改善箇所説明図①

改善箇所説明図②

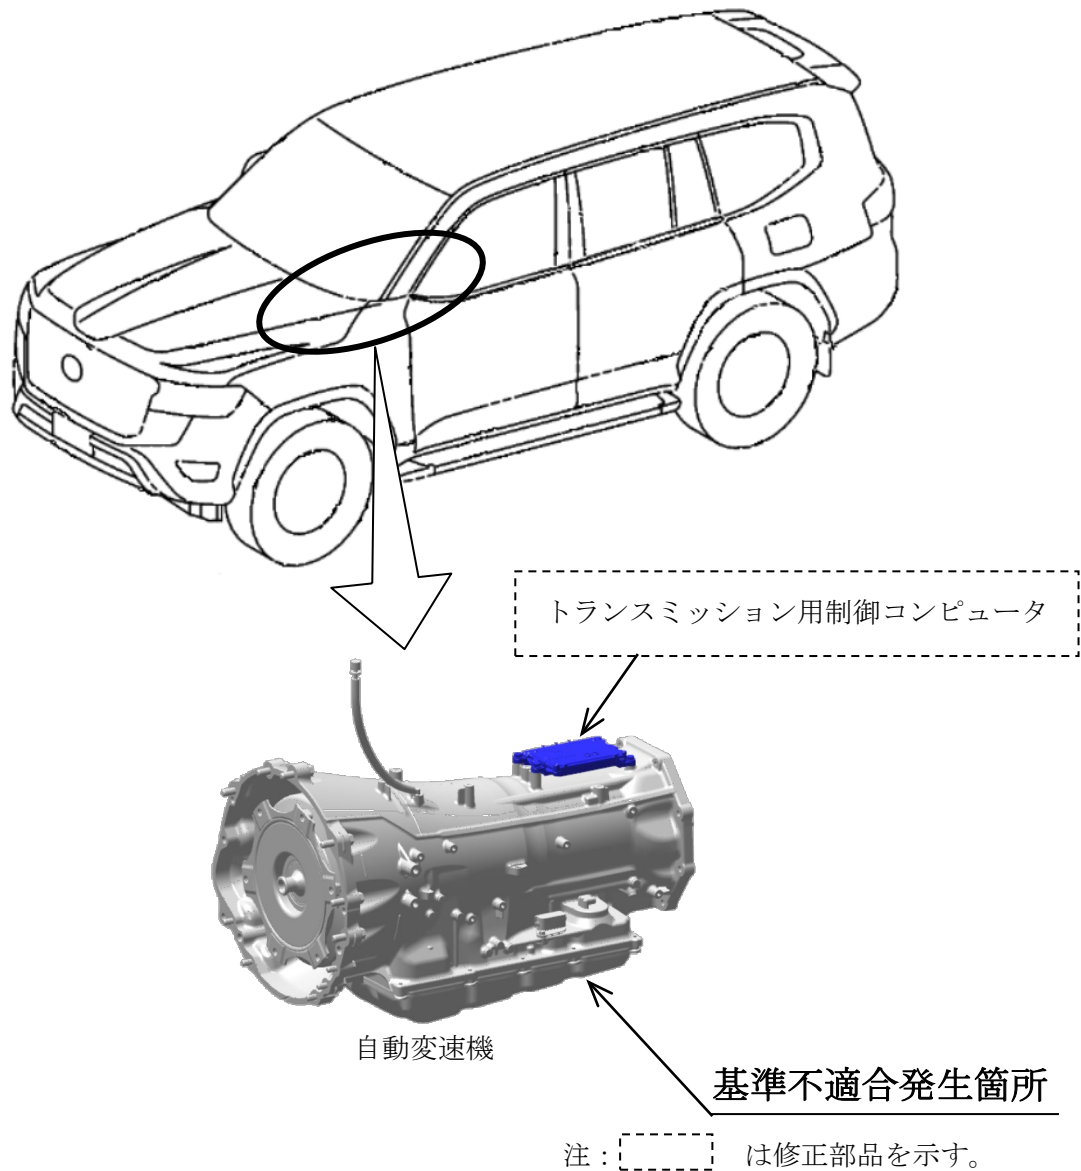
自動変速機（トランスミッション）において、多板クラッチのディスク形状および駆動伝達に関する制御の検討が不十分なため、ニュートラルレンジにシフトした際にクラッチが切り離されないものがある。そのため、駆動力が伝達され、ブレーキペダルが踏まれていないと車両が動き出すおそれがある。

全車両、トランスミッション用制御コンピュータのプログラムを対策仕様に修正する。

識別：改善済車両には車台番号の1桁目の左に黄色ペイントを塗布する。

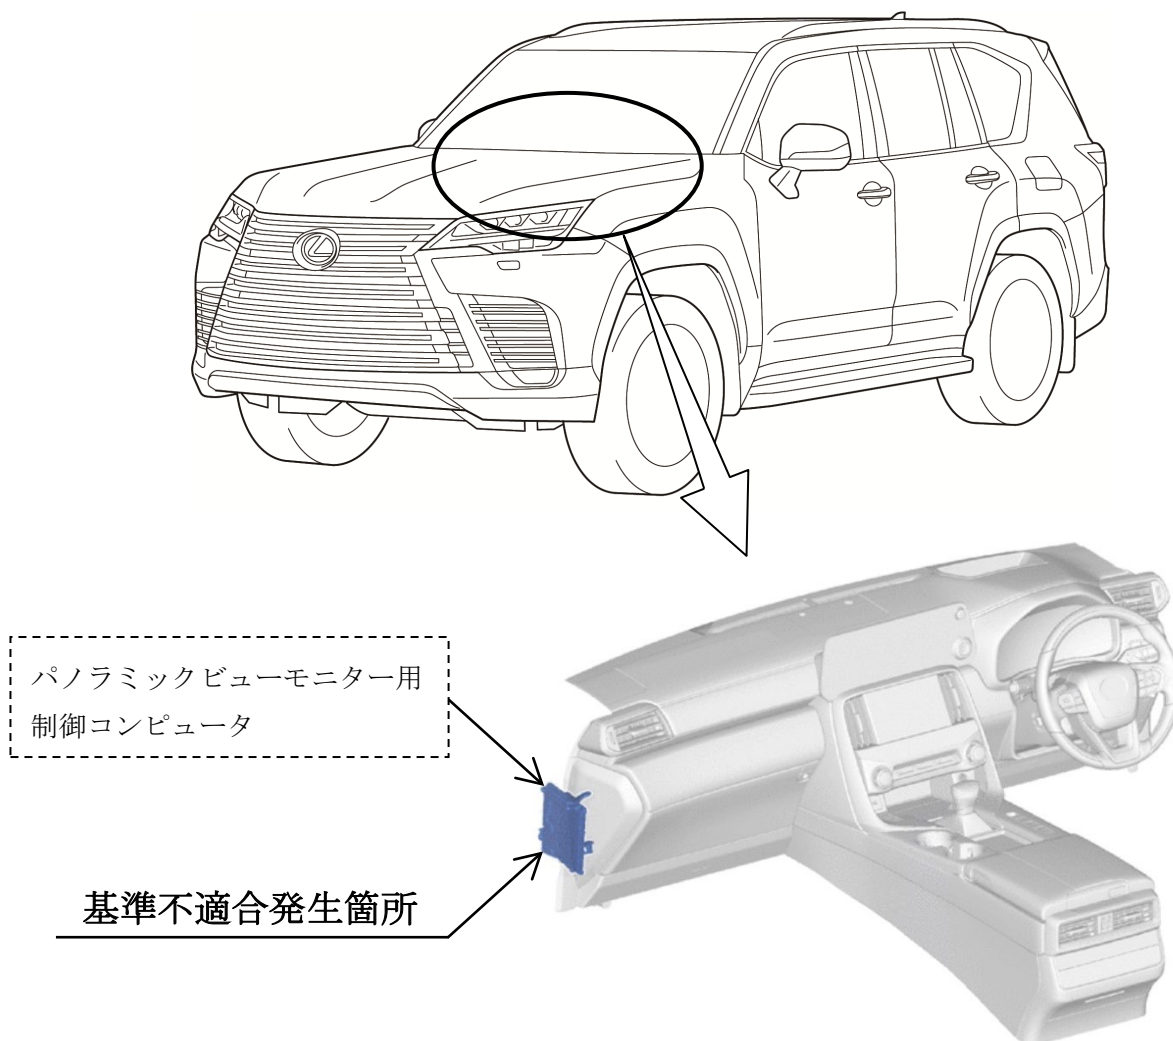
パノラミックビューモニターにおいて、制御プログラムが不適切なため、カメラ映像が映らず、車両周辺が確認できないことがある。そのため、保安基準第44条（後写鏡等の基準）に適合しないおそれがある。

全車両、パノラミックビューモニター用制御コンピュータのプログラムを対策仕様に修正する。

識別：改善済車両には、車台番号のハイフン後4桁目の下に黄ペイントを塗布する。
